# Mitigare i danni sugli habitat di interesse comunitario

Nell'ambito della consultazione pubblica in merito agli inserimenti architettonici, paesaggistici e ambientali alle bocche di porto Lipu-Birdlife Italia presenta osservazioni in merito ai progetti di inserimento paesaggistico architettonico delle opere alle bocche di porto di Lido e di Chioggia, con particolare riferimento alle aree di San Nicolò (Figura 1 a pag. 117) e di Ca' Roman. In tali due siti, infatti, da oltre trent'anni Lipu opera nella tutela di habitat e specie, e ha pertanto raggiunto un'approfondita conoscenza delle problematiche di conservazione connesse e delle peculiarità dei siti stessi. In particolare, Lipu gestisce dal 1988, in collaborazione e su incarico del Comune di Venezia e dell'allora Provincia di Venezia, l'Oasi di protezione di Ca' Roman, divenuta poi Riserva naturale di interesse locale nel 2012. A San Nicolò i volontari veneziani della Lipu sono attivi fin dai primi anni '90 nell'omonima Oasi di protezione (avendone promosso l'istituzione), impegnati nella conservazione degli habitat e soprattutto delle popolazioni di fraticino e fraticello ivi nidificanti.

Figura 2.  
Localizzazione  
della piarda in bocca  
di porto dove si chiede  
la realizzazione di un sito  
atto alla nidificazione  
di fraterno e fraticello

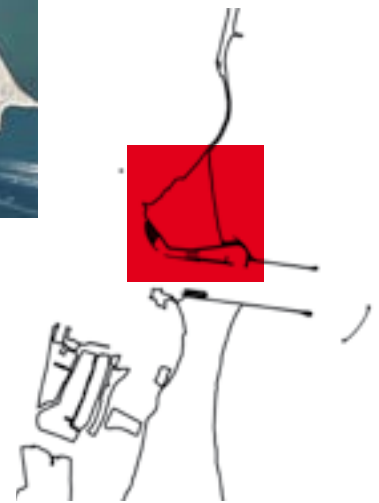
La piarda di Ca' Roman, confinante su tre lati con la bocca di porto e separata dalla Riserva da uno stretto canale, si presta ottimamente a rimanere un'isola aperta alla sola frequentazione guidata. Pertanto, si ritiene che la realizzazione di percorsi di libera frequentazione dell'area non sia in linea con le finalità di conservazione. Si richiede un unico accesso esclusivo all'area nel lato più a nord di questa, dotato di cancello, per finalità di monitoraggio e di educazione ambientale (Figura 2). I frequentatori di Ca' Roman sono già abituati alla presenza di aree interdette al pubblico se motivate a fini conservazionistici, quindi il mantenimento (parziale) dell'attuale situazione non dovrebbe suscitare reazioni

di protesta o di ostilità. Sempre per evitare di aumentare la pressione antropica, non dovrebbero essere, al contempo, previsti attracchi o punti di sosta per imbarcazioni private.

**Figura 10.**  
Proposta di mosaico di habitat retrodunali da ricostruire nell'area di cantiere ricadente entro i confini della ZSC-ZPS

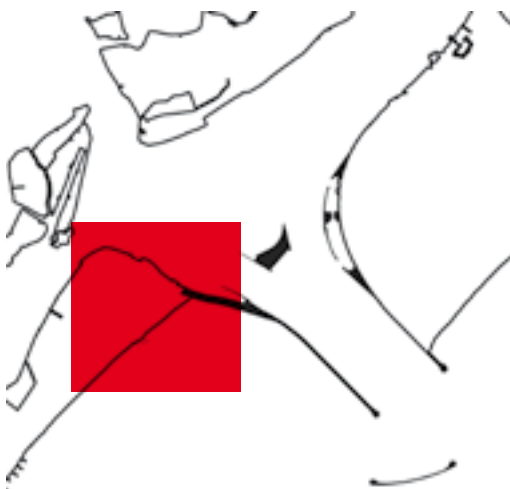
In merito alla proposta progettuale di sistemazione a verde dell'area di cantiere, si evidenzia come le superfici ricadenti all'interno del SIC/ZPS vadano ripristinate ai sensi della direttiva Habitat. Prima dell'occupazione

delle aree da parte dei cantieri del Mose, tali superfici costituivano infatti habitat di specie del succiacapre, dell'averla piccola e del rospo smeraldino. Si chiede che tali superfici siano pertanto dedicate alla creazione di habitat di interesse comunitario e di habitat di specie. Alla luce delle peculiarità esposte al punto a), si chiede che nell'area posta a nord-dest degli habitat di duna grigia sia escluso l'impianto di specie arboree e arbustive che ridurrebbero la forza e il conseguente effetto della bora sugli habitat retrodunali erbacei. In tale porzione di area di progetto (Figura 10), si chiede che sia piuttosto creato un mosaico di habitat retrodunali 2130\*, 1410 e 6420. L'impianto di specie arboree nella porzione

più nord-occidentale, adiacente ad un'area già occupata da vegetazione arboreo-arbustiva in evoluzione, può invece essere fatta, ma deve essere mirata, nel rispetto della direttiva Habitat, non alla creazione di un parco pubblico, ma alla creazione di habitat (mosaico 2160 e 9340) e di habitat di specie.

All'interno dell'area si richiede inoltre la creazione di una pozza retrodunale adatta quale sito riproduttivo del rospo smeraldino e di odonati. Tale pozza, dovrebbe avere, a nostro avviso, un profilo allungato e parallelo alla viabilità, per rappresentare una barriera (naturale e non percepita) alla divagazione fuori sentiero. La viabilità all'interno di questa porzione interna la SIC/ZPS dovrebbe rimanere posizionata, come sembrerebbe da progetto, verso la bocca di porto, in modo da non frammentare ulteriormente gli habitat di specie.
